PCB 製品 MPS5 シリーズ 固定用フック変更のお知らせ

■ 対象製品：MPS5 シリーズ

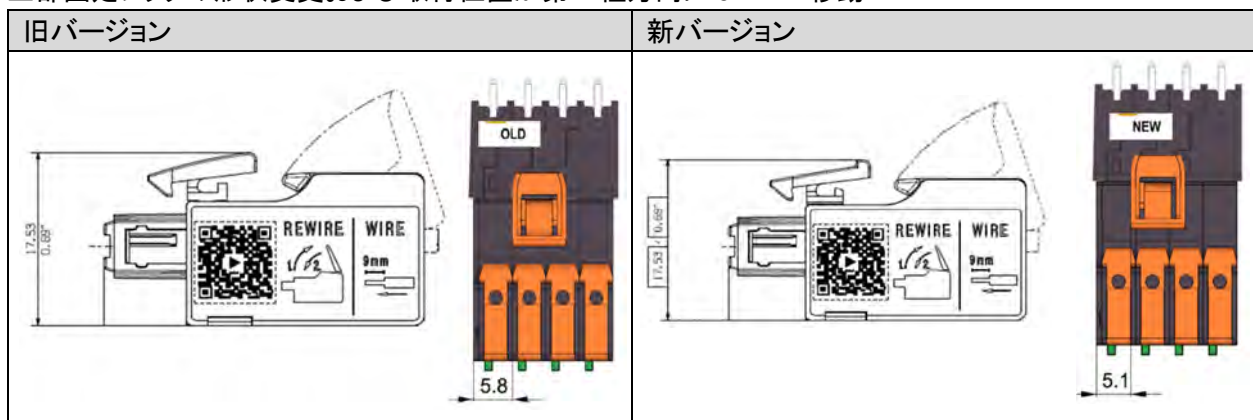
この度、プリント基板用製品 MPS5 シリーズの固定用フックの形状および取付位置を変更させていただく事になりました。この変更により固定フックの操作性が向上されました。また、この変更に伴う、電気的仕様、品番、型式、梱包単位などの変更はございません。現在該当製品をご利用中のお客様には、ご面倒をおかけいたしますが、何卒ご理解いただけますようお願い致します。

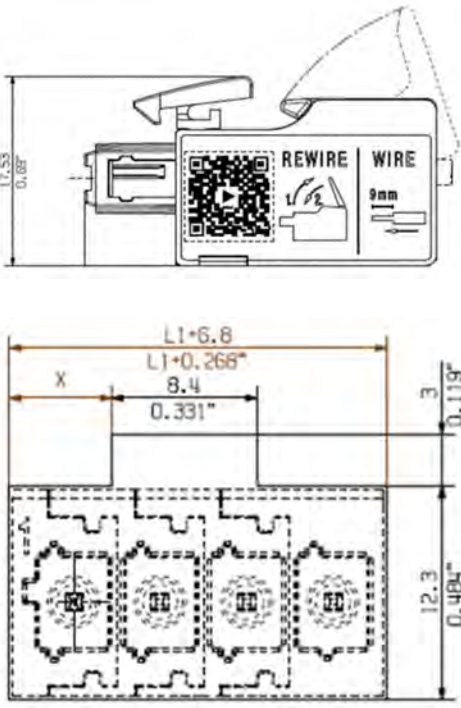
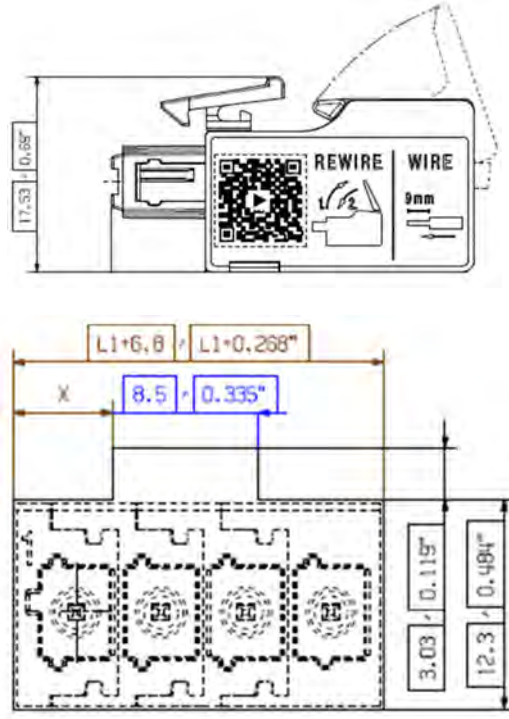
上部固定フックの形状変更および取付位置が第 1 極方向に 0.7mm 移動
